**COMPLETAMENTO E OTTIMIZZAZIONE DELLA
TORINO-MILANO CON LA VIABILITA' LOCALE MEDIANTE
INTERCONNESSIONE TRA S.S.32 E S.P.299
TANGENZIALE DI NOVARA
LOTTO "0" E LOTTO "1"**

PROGETTO ESECUTIVO

ELABORATI GENERALI
Relazione delle modifiche tecniche

ALLEGATO A

Confronto PDO-PE

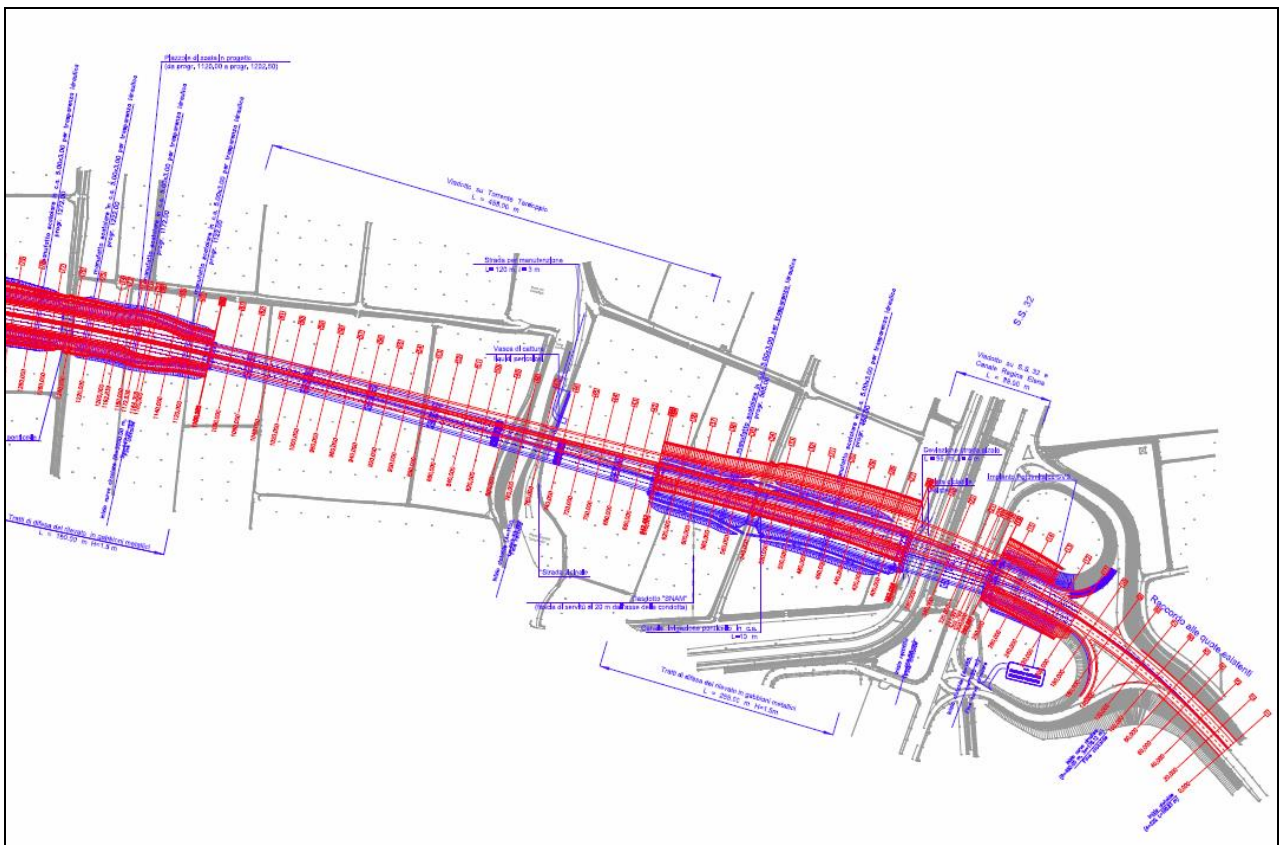
Lo svincolo con la S.S.32 rappresenta il tratto in cui far avvenire il passaggio tra le condizioni plano-altimetriche esistenti (derivanti da standard progettuali propri della CNR80) e le nuove di progetto. Alla luce delle effettive geometrie riscontrate (rilievo di dettaglio) viene adeguato il progetto rendendolo congruente in termini di tracciamento e velocità garantendo la funzionalità delle rampe già costruite e parzialmente in funzione. Il progetto originario della tangenziale già realizzata e in particolare lo svincolo fu impostato ad una quota non compatibile con il futuro sovrappassaggio della S.S.32; tale condizione comporta l'adozione di un raccordo altimetrico per il nuovo tracciato, già previsto nel progetto definitivo, per iniziare dalla quota esistente e sollevarsi per superare la S.S.32 e il canale Regina Elena. Quindi dal punto di vista altimetrico viene inserito un flesso che rende compatibili le quote della tangenziale ed il tracciato di progetto. Per consentire un adeguato collegamento con la rampa che dalla S.S. 32 si immette in direzione della nuova tangenziale si realizza un disallineamento delle quote della carreggiata destra dalla sinistra di 70 cm; in questo modo l'attacco previsto della rampa in esterno curva, aggravato anche dalla pendenza trasversale del 6,4%, si realizza limitando l'intervento di rifacimento della rampa esistente.

L'adozione dello stesso raggio per la curva consente di mantenere inalterate le geometrie delle rampe già realizzate a meno degli attacchi in direzione ovest (nuova tangenziale) come già previsto. Per dare continuità alla curva esistente di approccio allo svincolo il nuovo tracciato subisce un modesto scostamento rispetto al PDO. Tale scostamento consta in una traslazione in direzione nord dell'asse principale con valore puntuale massimo di 25 m circa. La coincidenza planimetrica tra tracciato di progetto definitivo offerto e progetto esecutivo si recupera intorno al km 1+280 circa. Le aree occupate e le quantità risultano praticamente identiche al PDO e le particelle interessate dall'esproprio sono le stesse.

Viene di seguito riportato uno stralcio di sovrapposto tra i due corpi stradali. In colore blu la sistemazione del solido stradale in progetto definitivo mentre in rosso la nuova ipotesi progettuale esecutiva.

Sezione tipo per H<4 metri (PD)

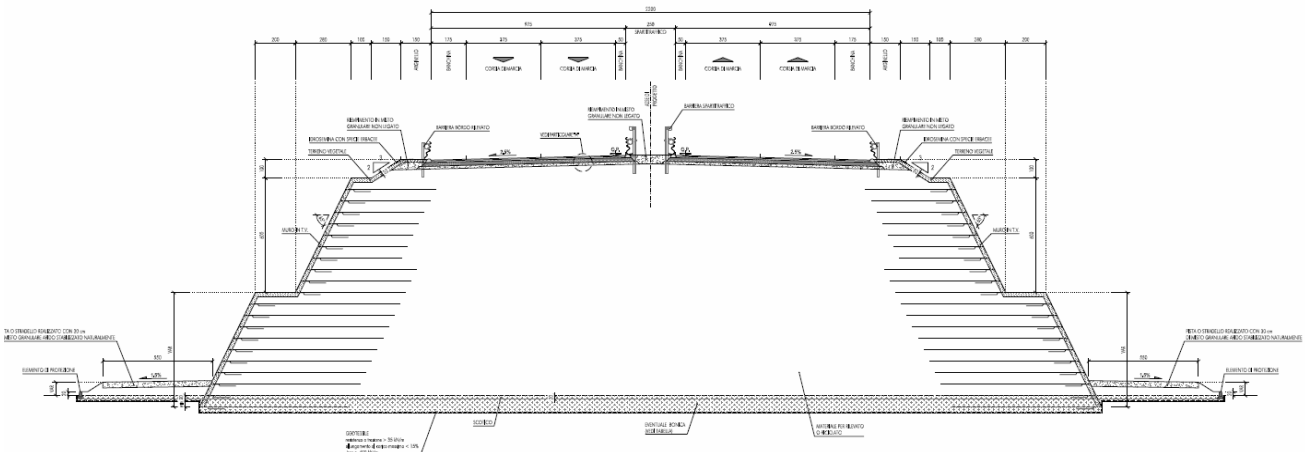
In questa ottica è stata pertanto apportata la modifica della sezione tipo del corpo stradale che, viene realizzata contenendo il rilevato attraverso l'utilizzo di terre rinforzate rinverdite. Quando il corpo del rilevato supera l'altezza di 4 metri, anziché adottare la classica scarpata a pendenza 2 su 3, pur mantenendo la stessa geometria di arginello e la scarpata classica nel primo metro di al-

tezza al di sotto della pavimentazione, viene adottata una scarpata in terra rinforzata con geogriglie avente un angolo di 65 gradi rispetto alla verticale.

Gli evidenti vantaggi sono i seguenti:

- Riduzione della quantità di materiale da rilevato e delle tempistiche di messa in opera;
- Riduzione dei relativi trasporti con indiscutibili vantaggi ambientali data la riduzione di quantità;
- Riduzione dell'ingombro in pianta del corpo del rilevato con minore occupazione di terreno;
- Abbattimento della manutenzione trattandosi di opera di ingegneria naturalistica, a differenza del rilevato naturale.

Sezione Impalcato base gara

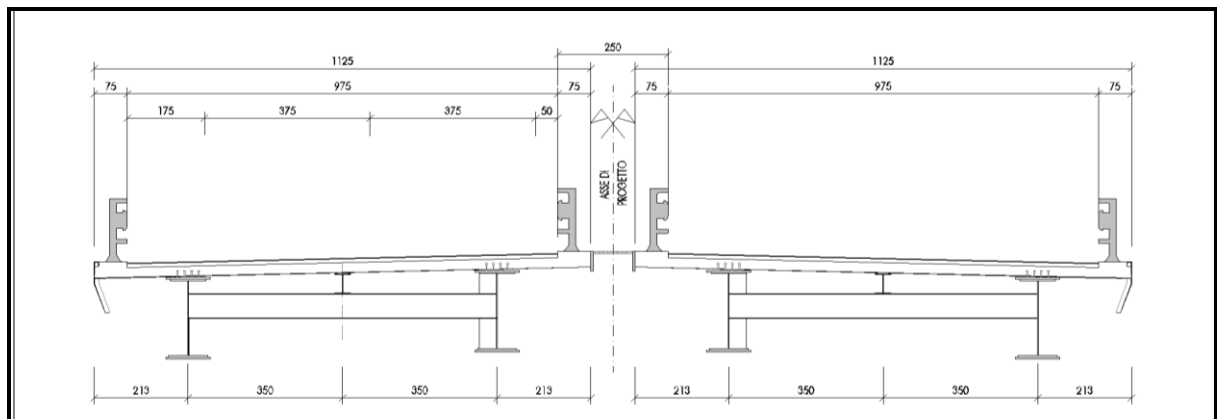
Le opere d'arte maggiori (viadotti) del PDO prevedevano al margine esterno un marciapiede. Tale marciapiede non è utilizzabile, in quanto la barriera non è sormontabile dai pedoni e lo spazio tra barriera e la ringhiera di protezione è soggetto alla deformazione della barriera stessa e quindi non percorribile in sicurezza da pedoni o operai della manutenzione.

In analogia a progetti simili, è stata prevista l'eliminazione del marciapiede e la realizzazione del solo cordolo di 75 cm necessario all'installazione della barriera; ciò comporta una riduzione della larghezza totale dell'impalcato mantenendo la parte pavimentata inalterata di 9,75 m. La larghezza dell'impalcato passa da m 12,80 a 11,25 con una riduzione di 1,55 m per carreggiata. Anche il cordolo interno si riduce come quello esterno a 75 cm.

La riduzione di soletta comporta una riduzione delle quantità di calcestruzzo e una riduzione di quantità di acciaio nella soletta; il peso totale della struttura si riduce con vantaggio sulle sollecitazioni finali su elementi verticali e fondazione.

Tale soluzione presenta i seguenti vantaggi:

- Simmetria della struttura con miglioramento del comportamento strutturale dell'impalcato
- Semplificazione delle fasi costruttive
- Riduzione dei tempi di costruzione
- Eliminazione della ringhiera esterna di protezione
- Eliminazione della manutenzione dello spazio tra ringhiera e barriera e della ringhiera stessa
- Maggiore facilità di intervento sulle sottostrutture con by-bridge
- Aspetto estetico meno impattante data anche la modesta altezza delle opere.

Regina Elena PDO – Sezione trasversale

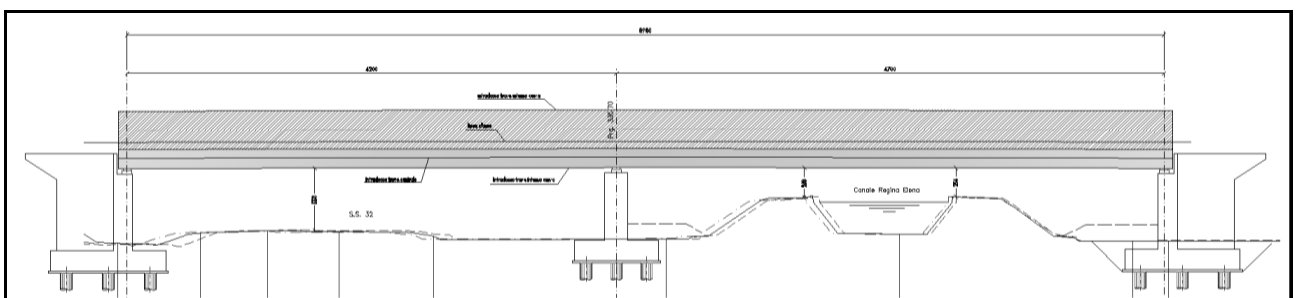
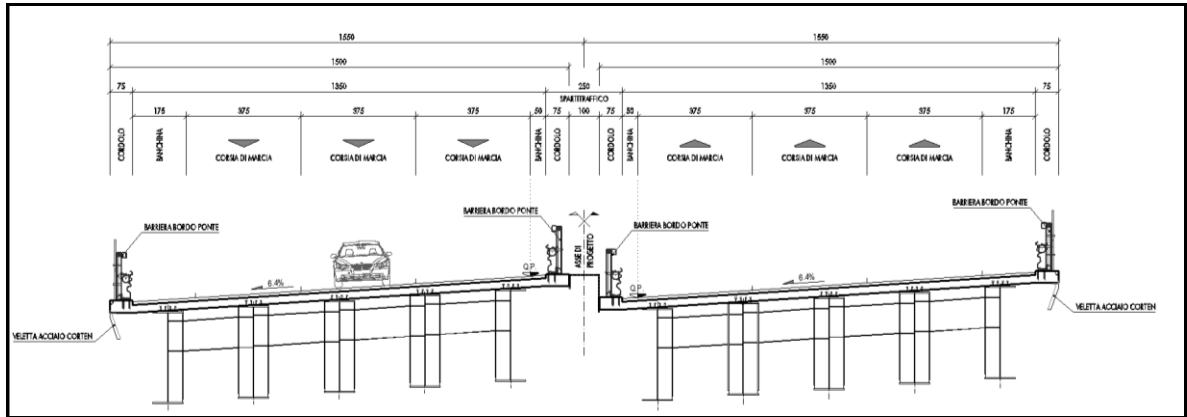
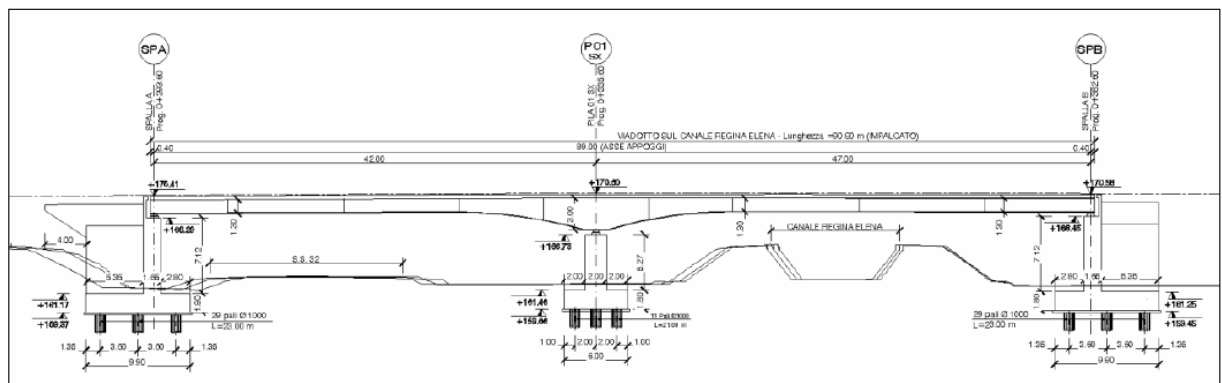
In quella fase per il viadotto SS32 e Canale Regina Elena si era proposta una soluzione a via inferiore in modo ridurre le campate da quattro a due in modo non interferire con le fondazioni con il canale Regina Elena; il viadotto prevedeva tre travi principali longitudinali e una tessitura trasversale di travi minori a sostegno dell'impalcato. Tale scelta ha imposto l'allargamento dello spartitraffico e un ampliamento esterno per il corretto posizionamento delle barriere di sicurezza rispetto alle travi principali. In questa fase di approfondimento dello studio per la redazione del PE abbiamo verificato le barriere fornite dall'ANAS in merito al loro comportamento durante l'evento di un urto e in particolare gli spazi di deformazione della barriera e l'intrusione del veicolo pesante in svio. Sulla base di questi dati risulta necessario ampliare la distanza tra barriere e travi imponendo un aumento di dimensione sia delle travi principali che secondarie perdendo so-

Quindi con il riesame della situazione, anche in base ai rilievi di dettaglio svolti, è stata adottata una soluzione tradizionale e del tutto simile alla proposta fatta nel PDO per gli altri viadotti; considerando anche la possibilità di realizzare un'altezza trave maggiore in corrispondenza della pila centrale, dati i vincoli sottostanti, si è analizzata una soluzione con travi longitudinali sempre in acciaio-corten a sezione variabile.

La soluzione a due vie separate è dettata anche dal difficile adeguamento della rampa che dalla S.S.32 sale in direzione della nuova tangenziale; in effetti è risultato che lo svincolo in fase di costruzione del tratto esistente della tangenziale è stato impostato ad una quota bassa rispetto alla necessità di superare la SS 32 con gli opportuni franchi. L'attacco in esterno curva della rampa suddetta risente sia della necessità di sollevare la livelletta dell'asse principale, per superare la strada esistente, sia dell'adeguamento della pendenza trasversale della tangenziale che deve essere portata al 6,4% (oggi minore e circa del 4%). Quindi la soluzione a carreggiate separate consente di realizzare in questo tratto andamento altimetrico differente in modo favorire l'innesto della rampa mantenendo più bassa la carreggiata ovest.

Tale soluzione fattibile dal punto di vista statico comporta una serie di vantaggi che possono essere sintetizzati come segue:

- Risolto il problema degli spazi di lavoro della barriera in quanto regolarmente montata su cordolo esterno senza ostacoli posteriori (travi principali).
- Riduzione dell'impatto estetico dell'opera in quanto si riduce di molto la larghezza totale dell'impalcato e l'altezza delle travi di bordo (quelle previste sono da 3.40 m). L'impatto del viadotto a via inferiore è amplificato dalla notevole pendenza trasversale in quanto in curva (6,4%). Provenendo da Nord sulla SS 32 il viadotto appare con una altezza totale di oltre 5,00 m paragonabile al franco sottostante. Le travi ora proposte hanno un'altezza in campata di 130 cm. Potendo sfalsare le quote delle due carreggiate si snellisce l'effetto visivo globale.
- Aspetto estetico e geometria del tutto simili agli altri viadotti che consentono uniformità dell'opera nel suo insieme.

- Semplificazione costruttiva e riduzione delle masse in gioco nelle fasi di montaggio.
- Eliminazione della necessità di ampliamento dello spartitraffico con conseguente riduzione delle geometrie delle spalle e del corpo del rilevato in approccio all'opera.
- Il collegamento con le rampe esistenti dello svincolo risulta facilitato.
- Corretto attacco della rampa SS 32- Nuova tangenziale con riduzione degli interventi sulla rampa stessa potendo diversificare l'andamento altimetrico tra le carreggiate dell'asse principale.
- Eliminazione delle zone tra barriera e travi e la loro relativa manutenzione.
- Riduzione delle quantità di cls..

Sulla base di queste considerazioni la soluzione proposta risulta essere una ulteriore miglioria rispetto a quella offerta in fase di gara e per altro simile alle altre opere da realizzare.

Ter Doppio PDO

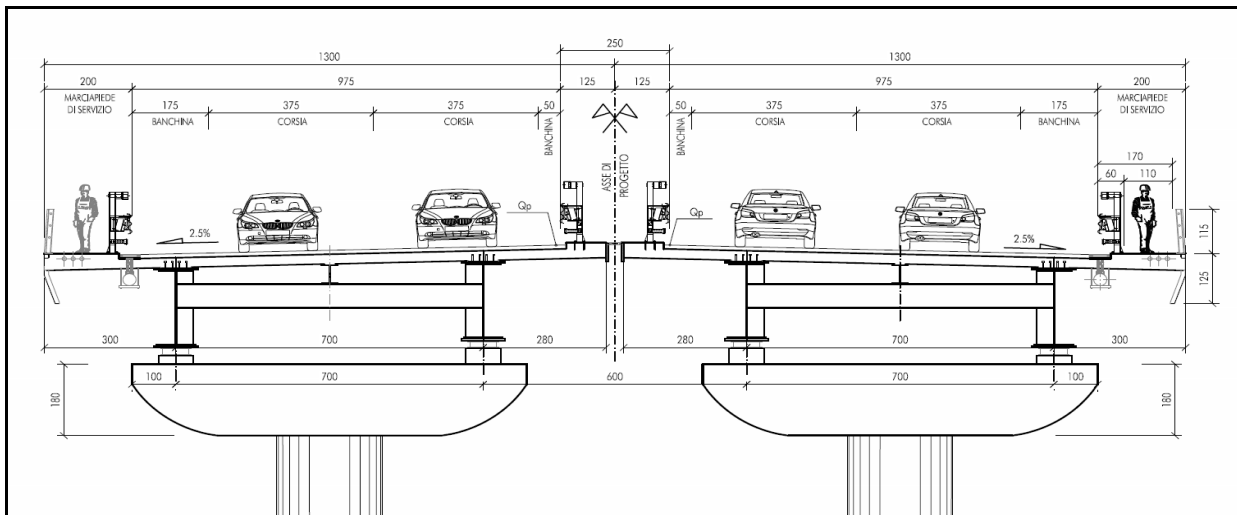
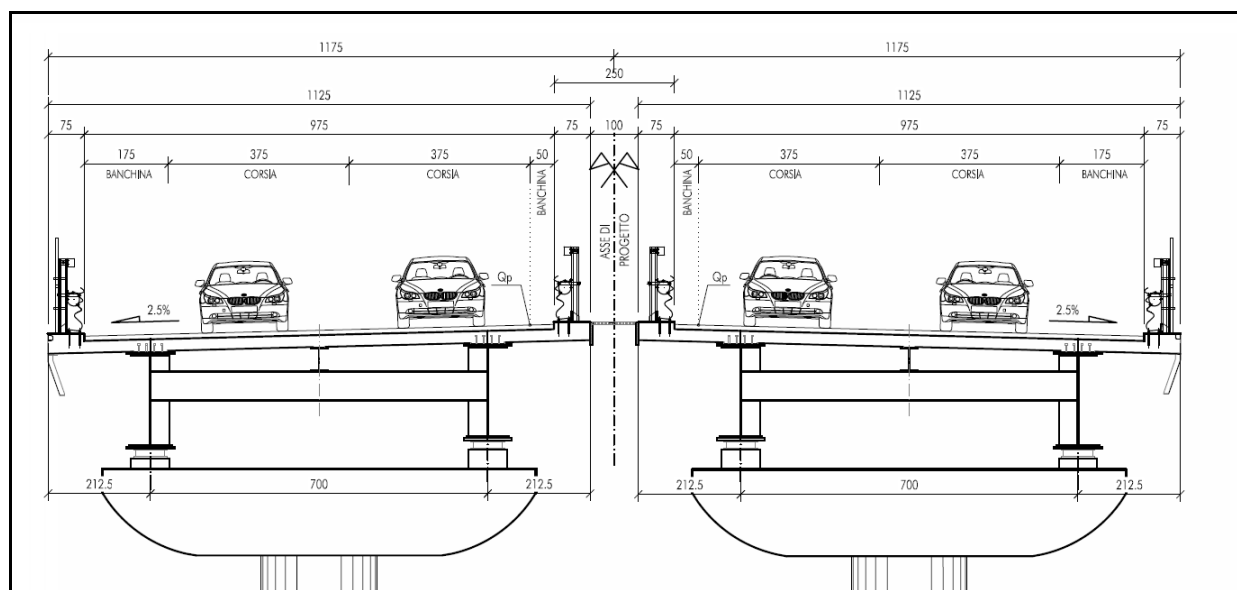
Anche per il viadotto Terdoppio, come precedentemente descritto si è eliminato lo spazio di lavoro della barriera realizzando un semplice cordolo da 75 cm in grado di ospitare la barriera di sicurezza.

Alessandria-Arona PDO

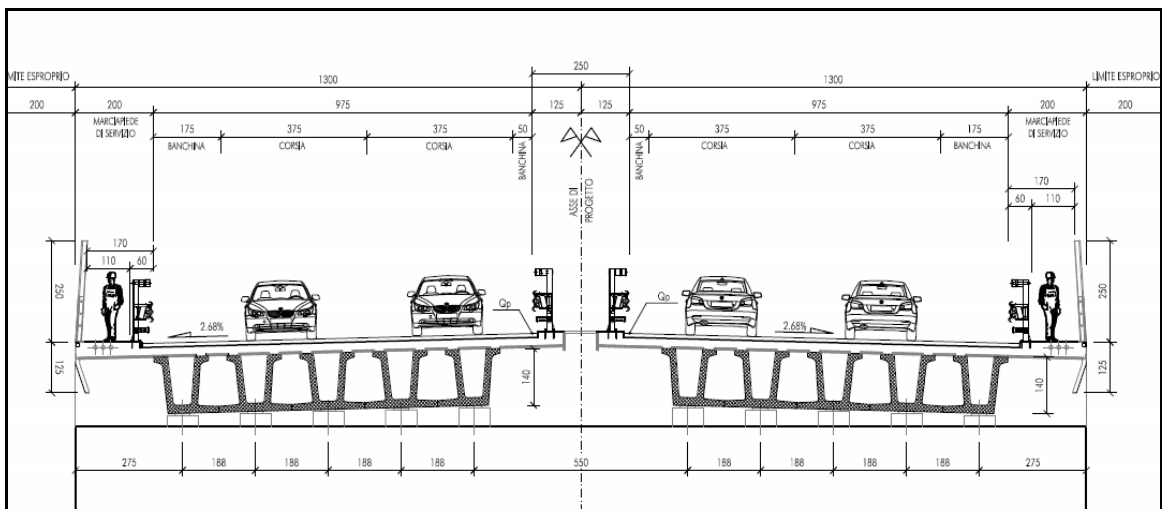
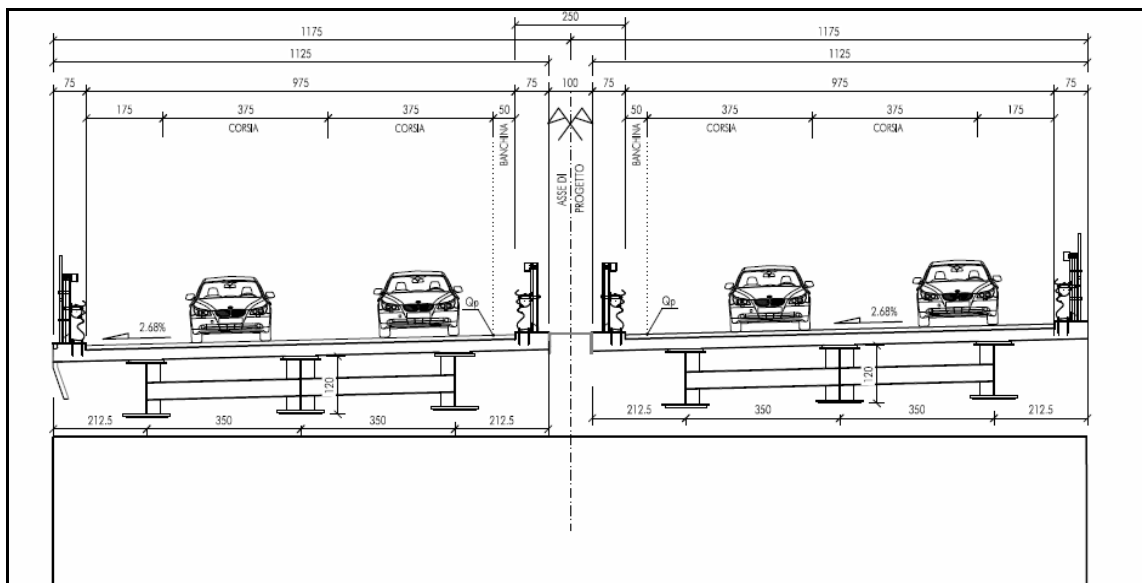
Il ponte sulla ferrovia Alessandria Arona è costituito da un'unica campata di 28,00 m di luce; il progetto del ponte era rimasto invariato rispetto al PD. Si propone di modificare l'impalcato in travi in c.a.p. con una struttura mista acciaio-clt simile agli altri impalcati delle altre opere. Tale soluzione risulta anche imposta dalla verificata difficoltà del trasporto delle travi prefabbricate

(29,00 m). Anche in questo caso si propone l'eliminazione dei marciapiedi dedicati alla deformazione delle barriere vista anche l'esigua lunghezza dell'opera. I vantaggi risultano essere in sintesi: omogeneità estetica e costruttiva con il resto delle opere, miglioramento delle fasi costruttive per riduzione delle dimensioni dei manufatti da trasportare e montare, rapidità di montaggio vista anche la presenza della linea ferroviaria.

Inoltre, il numero delle travi passa da 5 a 3 riducendo il numero degli appoggi che in questo caso rimangono in acciaio-PTFE a calotta sferica in accordo alle disposizioni FS.
